Relatório de Fiscalização INICIAL dos Serviços de Distribuição de Gás Natural Canalizado

Relatório ARESG GEFIS nº 014/2017

Data: 11 de Abril de 2017.

Unidade Auditada: Estação de Recebimento – ER 05

Figura 7: Conexão da cordoalha de aterramento aos arames da cerca está inadequada

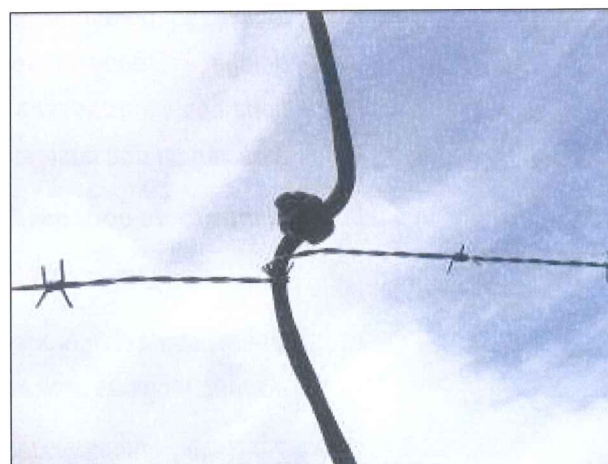
CONSTATAÇÃO 01: Problemas e/ou falta de muros, cercas, grades e dispositivos de fechamento para restrição da entrada de pessoas não autorizadas.

DETERMINAÇÃO 01: Devem ser feitas as restaurações e limpeza da cerca danificada, bem como

os reparos dos pontos de aterramento, a fim de evitar a entrada de pessoas não autorizadas e manter a segurança das instalações (figuras 1, 2, 3, 4, 5, 6, 7 e 8). Informamos que as figuras servem apenas como exemplo dos problemas encontrados, devendo a concessionária fazer o reparo de todos os pontos não conformes da cerca de proteção.

Figura 14 – Conexão com corrosão

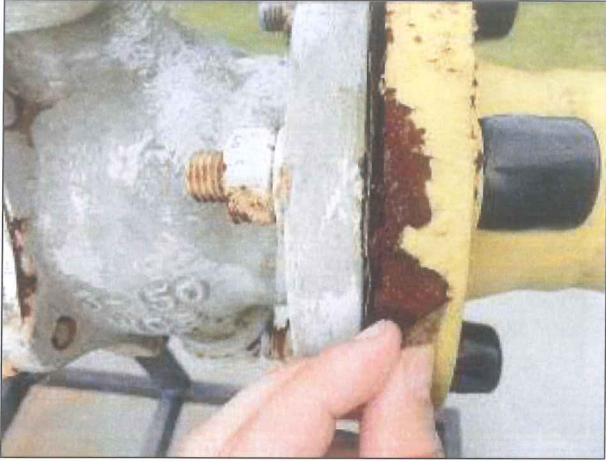
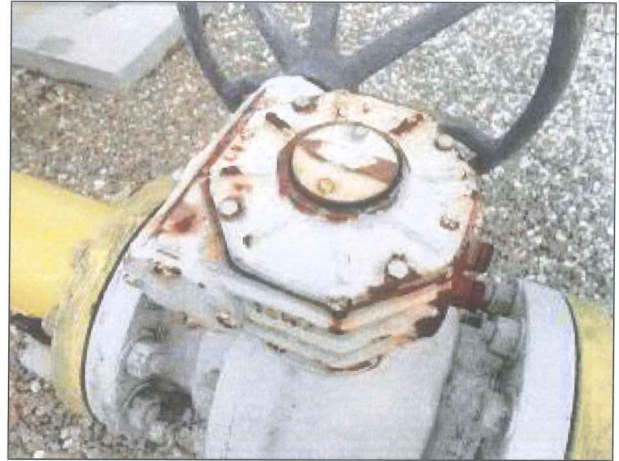
CONSTATAÇÃO 05: Válvulas, tubulações e conexões com vários pontos com corrosão e infiltração de água nos manômetros.

DETERMINAÇÃO 05: Devem ser feitas as restaurações de todos os pontos danificados pela corrosão nos equipamentos da estação e dos pontos de conexão da proteção catódica, também deve ser solucionado os problemas de infiltração de água nos manômetros, (figuras: 13-26). Informamos que as figuras servem apenas como exemplo dos problemas encontrados, devendo a concessionária fazer o reparo de todos os pontos não conformes da estação.
